TÜRK MÜHENDİS VE MİMAR ODALARI BİRLİĞİ

**TMMOB
HATAY (ANTAKYA)
MEMBRAN BİYOREAKTÖR PROSES
Lİ ATIKSU ARITMA TESİSİ PROJESİ
RAPORU**

Şekil 1 Proje dosyasında yer alan, membran üreticisi bir firmanın kataloğundan aktarılan akım şeması¹⁷

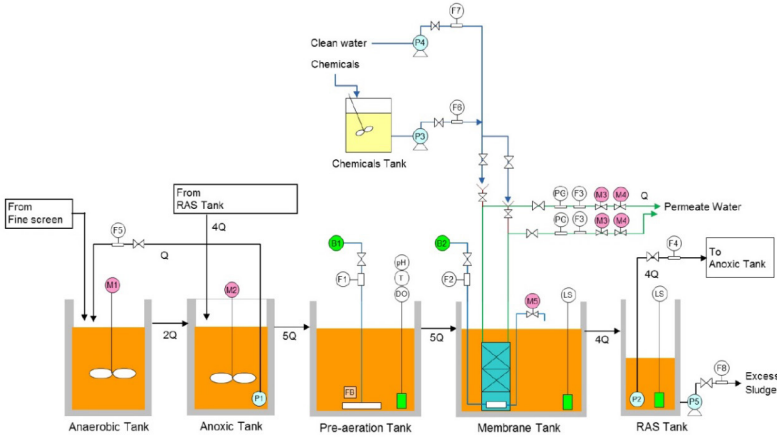
ÇED raporunda “Kabuller üretici firmanın tasarımından alınmış olup bu raporun 94.sayfasında yer almaktadır. Biyolojik ünite alınacak membran firmasına göre boyut olarak değişiklik gösterebilir. Bu durumda işi alan yüklenici firma İdarenin uygun gördüğü membran firmasına göre onaylı projede gerekli revizyonlarını yapacak, projeleri İdareye onaylatacak ve imalata başlayacaktır.”¹⁸ İfadeleri yer almaktadır. Bu ifadelere altı çizili koyu bir not düşülerek üretici firma tarafından yapılmış birtakım hesaplamalar ile ünitelerin boyutlandırılması yapılmış ve anlatılmıştır. (Şekil 1)

Şekil 3 Çalışma içerisinde yer alan parsellerin tamamı kadastral parsel niteliğinde olup herhangi bir imar uygulaması görmemiştir.

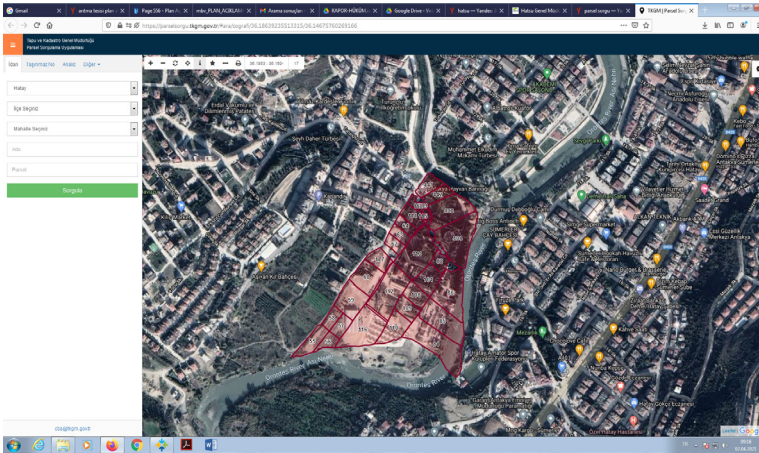
Çalışma Alan yaklaşık 81.000 m² olup, alanın kuzeyinde mevcut Artıma tesisi 35.000 m²'lik bir alanı kaplamaktadır. Geriye kalan alan içerisinde hobi kulüpleri, seralar ve hayvan barınağı bulunmaktadır.

Uygulanmak istenen MBR sistemli atıksu arıtma tesisi projesi, alanın güneydeki yaklaşık 51.000 m²'lik bir alanı konumlandırılmaktadır. Çalışma içerisinde yer alan parsellerin tamamı kadastral parsel niteliğinde olup herhangi bir imar uygulaması görmemiştir. (Şekil 3)

Şekil 5 Nehir Kenarı Boyunca ortalama 10 metre genişliğine bir yeşil alan ayrılmıştır

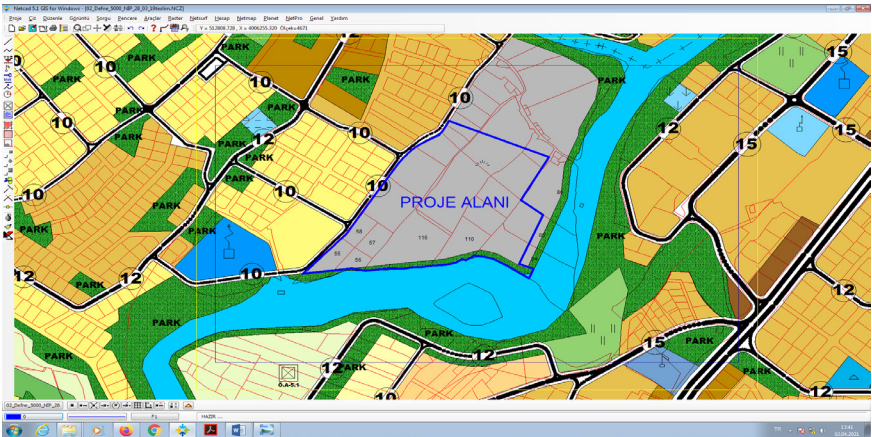
Çalışma Alanı Hatay Büyükşehir Belediyesince 2019 yılında onaylanan 1/5.000 Ölçekli Nazım İmar Planına Göre Atıksu Arıtma Tesis Alanı olarak planlanmış ancak kadastral parsellerden kaynaklı mülkiyetler kısmen asi nehrine denk gelmektedir. Ayrıca Nehir Kenarı Boyunca ortalama 10 metre genişliğine bir yeşil alan ayrılmıştır. (Şekil 5)

Ancak daha sonra Büyükşehir Belediye Meclisince Arıtma Tesisinin Batısında bulunan bir yeşil alan Eğitim Tesis Alanı olarak planlanmış ve karşılığında mevcut arıtma tesisin kuzeyi eşdeğer yeşil alan olarak planlanmıştır. (Şekil 6)

Şekil 8 Projenin etki alanı

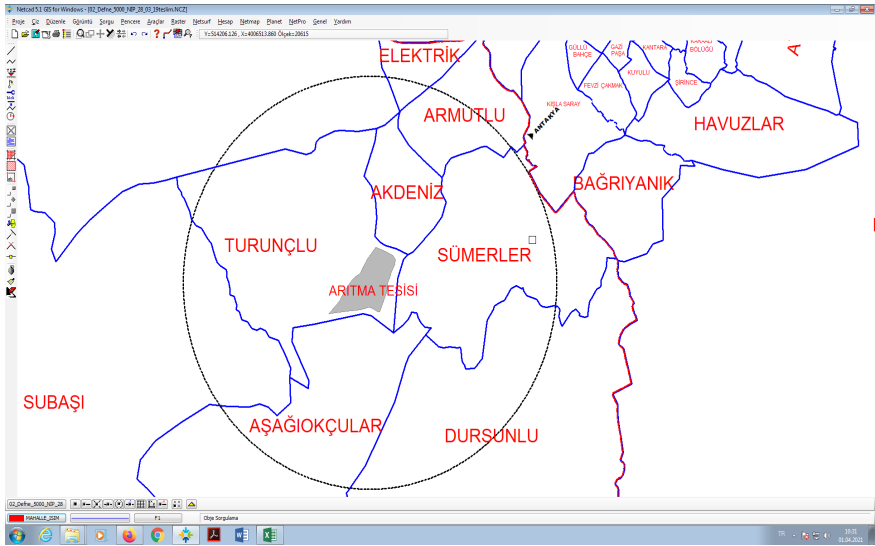
Bölgede yapılan inceleme görüşme ve tarafımıza sunulan bilgiler neticesinde; mevcut tesisten açığa çıkan kokunun, Asi Nehri üzerinden esen rüzgârla birlikte, tesisin çevresinde bulunan mahallelere kadar yayıldığı tespit edilmiştir.

Tesisin bulunduğu alanın merkezinden 1.000 metrelik bir yarıçap atıldığında Turunçlu, Akdeniz, Aşağıokçular, Sümerler ve Dursunlu mahallelerinin bir kısmının kokudan 1. dereceden etkilendiğini görüyoruz. 1. dereceden etkilenen mahallelerdeki nüfus TÜİK verilerine göre yaklaşık 45.000 kişidir.

Etki Alanı içerisinde bulunduğu Nazım İmar Planındaki Gelişme Alanlarının da yapılaşması durumunda etkilenecek nüfusun yaklaşık 60.000-65.000 kişi olacağı planla öngörülmektedir. (Şekil 8)
